**Mémoire concernant le**  
**Projet de construction d'un tramway à Québec**

*Vers le meilleur projet possible*

**Présenté par**  
**MADELEINE CLOUTIER**

**QUÉBEC**  
**30 juillet 2020**

## **SECTEUR MENDEL**

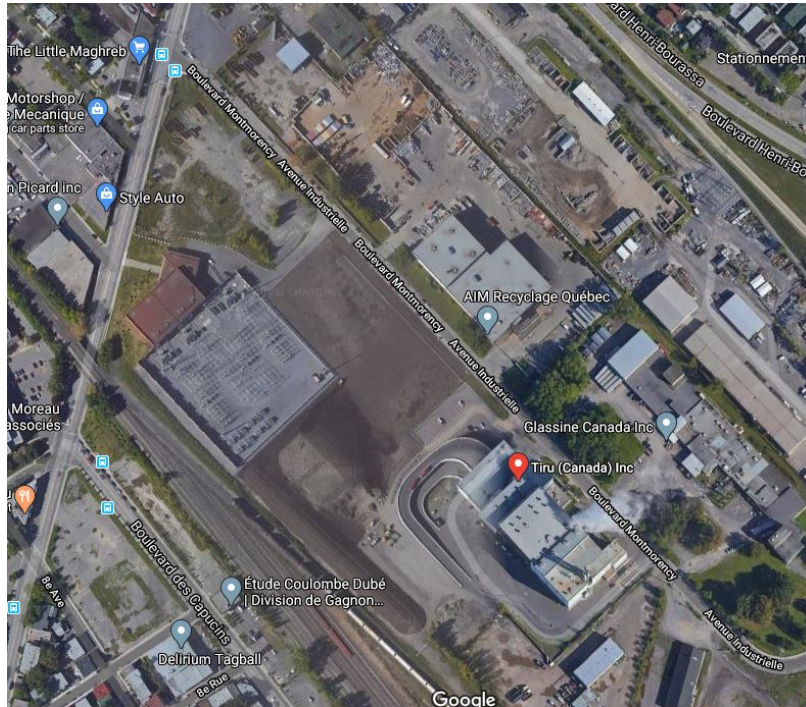
La seconde et la plus grave aberration dans le projet réside dans le tronçon de 4 km du tramway anticipé dans le secteur Mendel. La densité de population et la part modale du transport en commun dans les déplacements de ce secteur rendent questionnable le choix de la ville d'y construire un segment du tramway, alors que d'autres secteurs plus densément peuplés de la ville comme Beauport et d'Estimauville perdront au change dans le nouveau déploiement du réseau structurant. Il est à peu près certain qu'un autre tracé pourrait, avec un budget semblable, mieux desservir la population de la ville en ciblant des usagers déjà actifs du transport en commun plutôt qu'une forêt inhabitée qu'on souhaite raser.

Il serait plus productif d'envisager le secteur Marly plutôt que Le Gendre, afin de redéployer les 3 (si on poursuit jusqu'à Marly) ou 4 (si on arrête à Pie XII) km ainsi économisés dans un secteur plus rentable. Le scénario implique la desserte du secteur Marly et l'économie conséquente de 4,1 km.
